Dictamen técnico sobre las posibles afectaciones al manantial De la Sal por las actividades futuras de construcción del proyecto hidroeléctrico en la presa Cerro de Oro

Raúl Flores Berrones y Luis Velázquez

20 de julio de 2011

Figura 2. Ubicación de los sondeos exploratorios y su relación con las alternativas de proyectos (en los sondeos 8 y 9 se reportan niveles de aguas subterráneas)

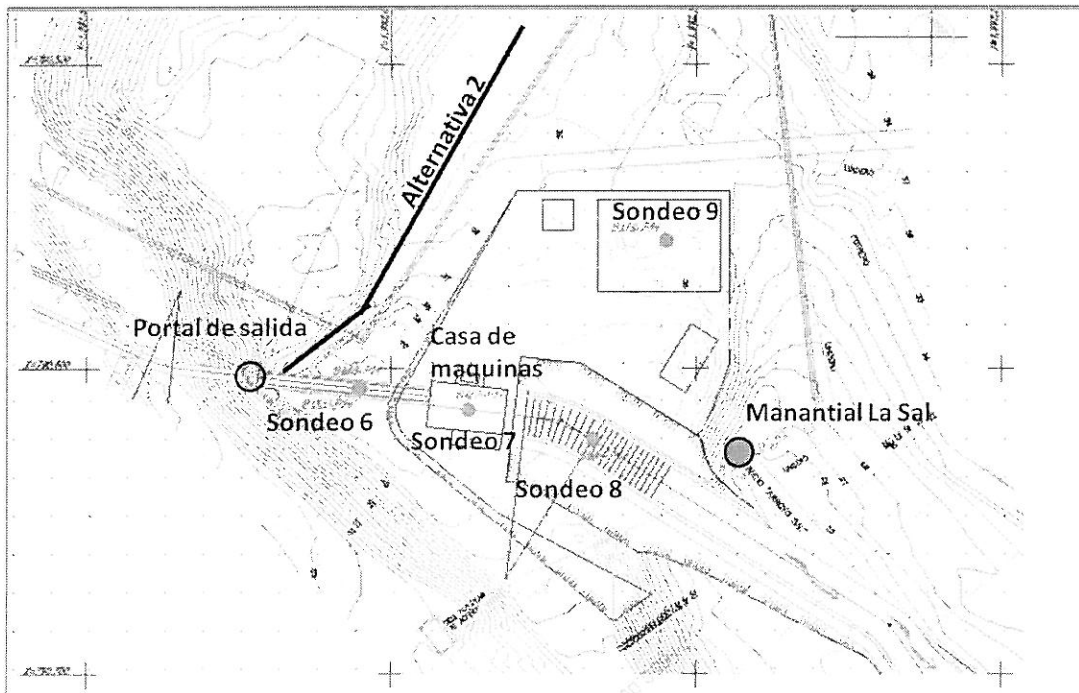
Sin embargo, “aguas arriba” de estas perforaciones, (figura 2) los sondeos 7 y 6 de Geovisa no reportan niveles del agua subterránea. Lo que sí se reporta son pérdidas parciales y totales de los fluidos de perforación, indicativos de zonas permeables intercaladas pero aisladas.

En síntesis, aguas debajo de la cortina se tienen condiciones diferentes en cuanto a la presencia de aguas subterráneas. Es decir, en las cercanías de la estructura no se han encontrado niveles de saturación pero sí zonas permeables. En la medida que se aleja de la presa, se detectan niveles de agua (sondeos 8 y 9), quizás bajo condiciones de presión (piezométricos) más que aguas freáticas, ya que los materiales que reposan sobre las calizas son de baja permeabilidad (arcillas plásticas).

Figura 3. Localización de los manantiales y sitios de toma de datos básicos del agua

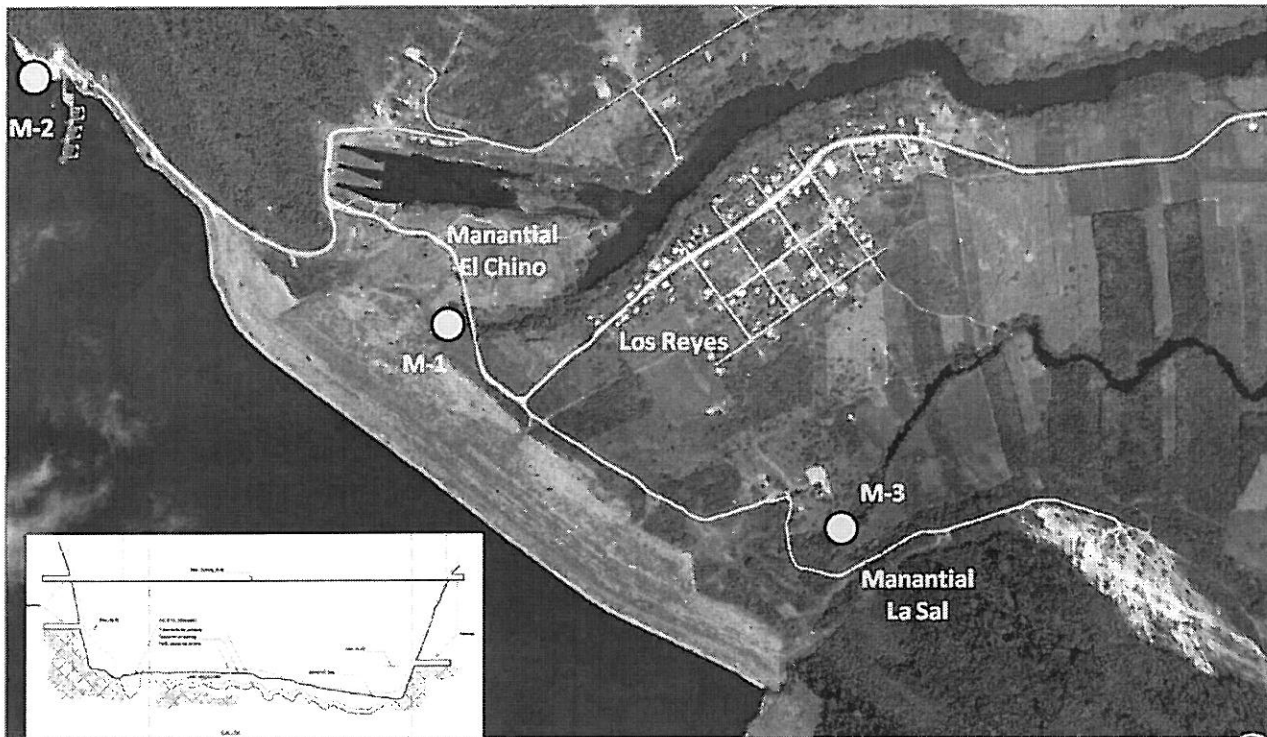
Los valores de las conductividades eléctricas son muy similares entre las aguas de la presa y los dos manantiales (ver Cuadro 1 y figura 3). Estas mediciones son similares a las reportadas en el estudio del IMTA (septiembre del 2009) en donde reportan para el Manantial de la Sal entre 300 y 345 $\mu\text{S}/\text{cm}$ de CE y de 203 $\mu\text{S}/\text{cm}$ para el agua que descarga la presa.

Por otro lado, la evidencia de flujos subterráneos, aguas abajo de la cortina, queda de manifiesto solo en los dos sitios mencionados.

Figura 4. Mapa con detalle de las alternativas de obra y secciones (perfiles) que ilustran las relaciones entre el ámbito de influencia del antiguo cauce del Arroyo de La Sal (azul claro) y los niveles del agua subterráneo en sondeos alejados al manantial.

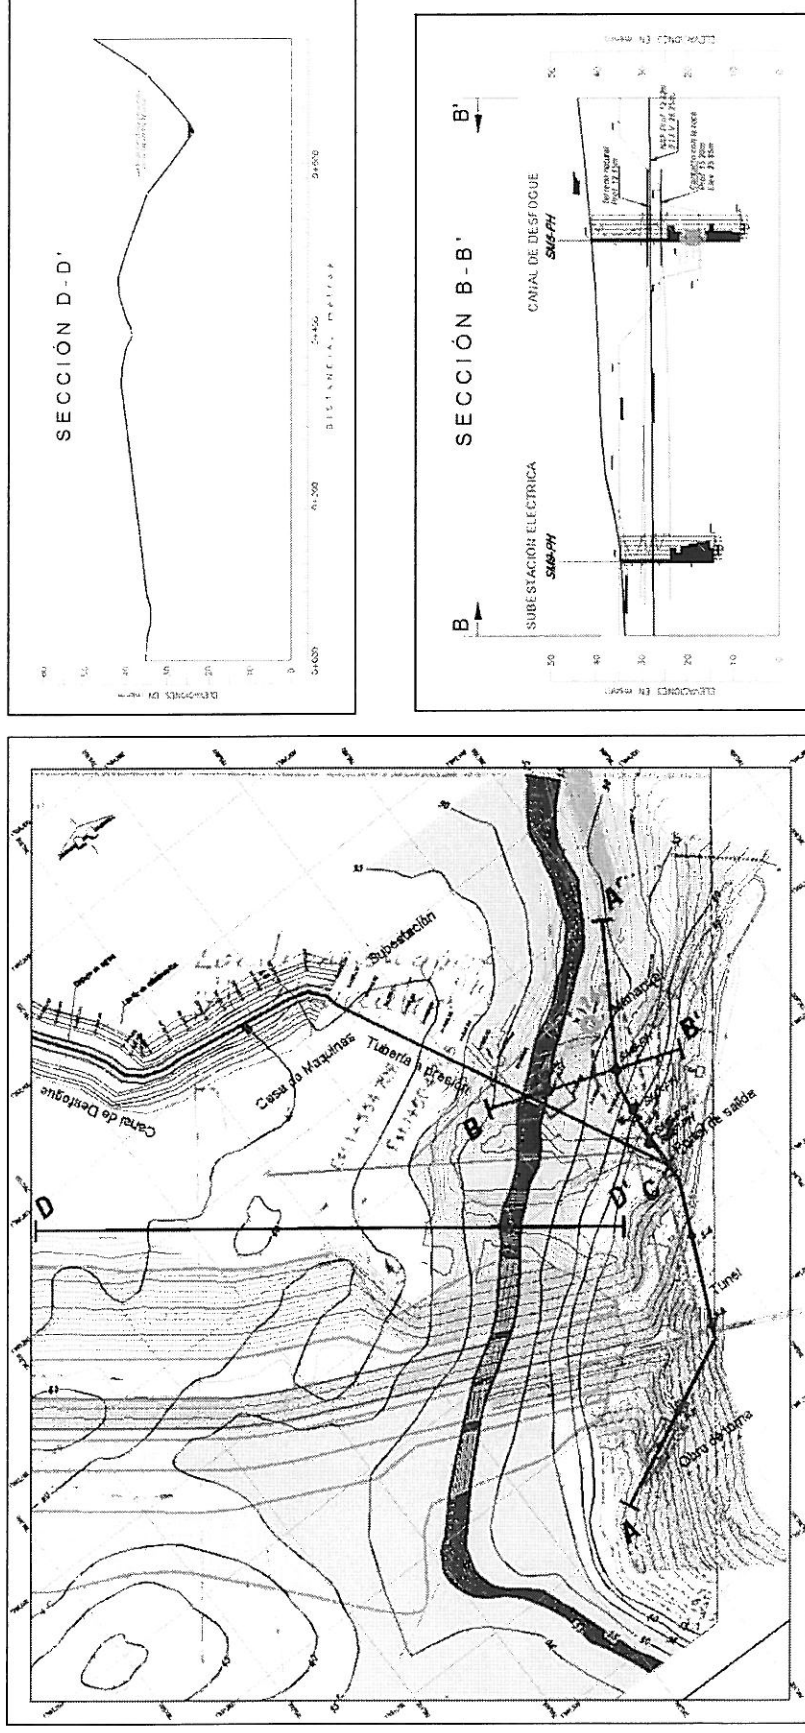
El mapa y las sección D-D' que se muestra en la figura 4, presentan el ámbito de influencia del antiguo cauce del arroyo de La Sal, se fundamenta en la topografía previa a la construcción de la Presa e indica que el cauce de este arroyo se encontraba entre las cotas +35 m; con esto quiere evidenciarse que en esta porción se deberán encontrar los elementos geológicos asociados con el flujo subterráneo a profundidad; es decir, las zonas de fractura y cavidades cársticas por donde el agua fluye preferentemente.

Así cualquier obra ubicada a lo largo de esa área conlleva un riesgo mayor de afectar la descarga del manantial, sobre todo si la obra va mas allá de la cota del manantial ya que pudiera interceptar las zonas preferentes de flujo subterráneo

En la sección B-B' se muestra el nivel del agua en los sondeos exploratorios cercanos al manantial (sondeo 8 y 9 de Geovisa) que evidencian presencia de aguas subterráneas en las inmediaciones del manantial y, en el Plano 1 (anexo) se presentan las secciones integradas con la información del subsuelo que indican, por su parte que hacia la zona de la cortina en las cercanía de estos sondeos (Nos 6 y 7) ya no se reportan nivel del agua subterránea, indicativo de flujos a mayor profundidad que los sondeos.

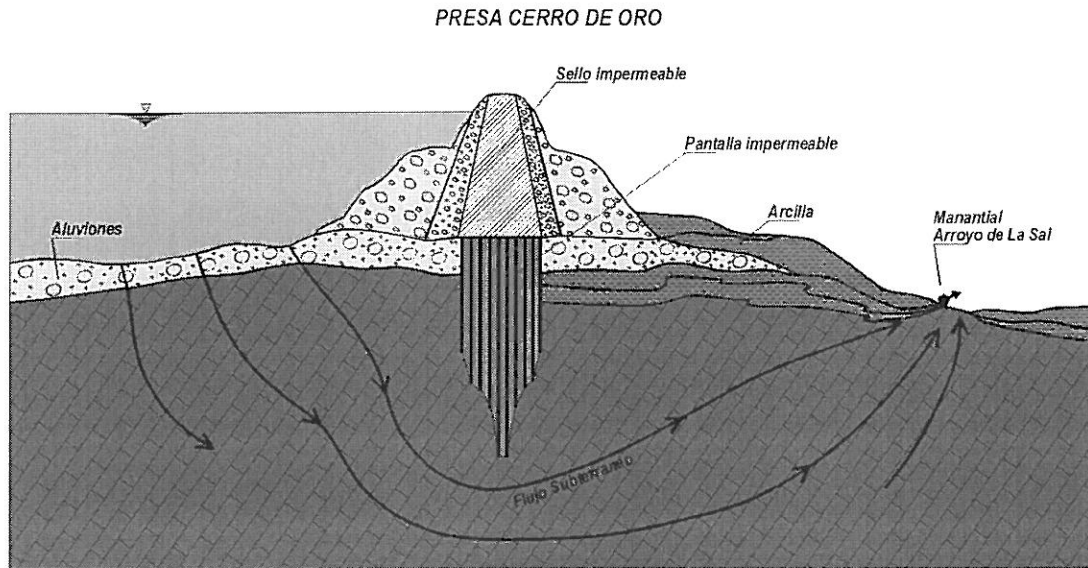
El diseño original del proyecto puede resultar en una intercepción de los canales de flujo del agua que alimentan el manantial dado que la obra se ubica en dirección del antiguo cauce del Arroyo Sal y la construcción de la sala de máquinas estaba prevista por debajo de la cota de descarga del manantial (24 a 26 msnm)

En cambio, es prácticamente imposible que el diseño alternativo del proyecto pueda resultar en una intercepción de los canales de flujo del agua que alimentan el manantial porque:

- 1. Los elementos del Proyecto Hidroeléctrico asociados en la dirección del antiguo cauce del Arroyo Sal (obra de toma, canal de conducción y portal de salida) se encuentran por encima de la cota del manantial y no interceptarían el flujo subterráneo dado que este no proviene de las zonas superficiales.*
- 2. El canal a presión que conduciría el agua a la Casa de maquinas lleva una dirección distinta al antiguo cauce del Arroyo Sal, alejándose conforme se avanza, e iría por encima de la cota del manantial.*
- 3. Se propone construir la casa de Maquinas fuera del ámbito de influencia del antiguo cauce del Arroyo Sal, es decir, fuera de la antigua cota de 35 msnm.*
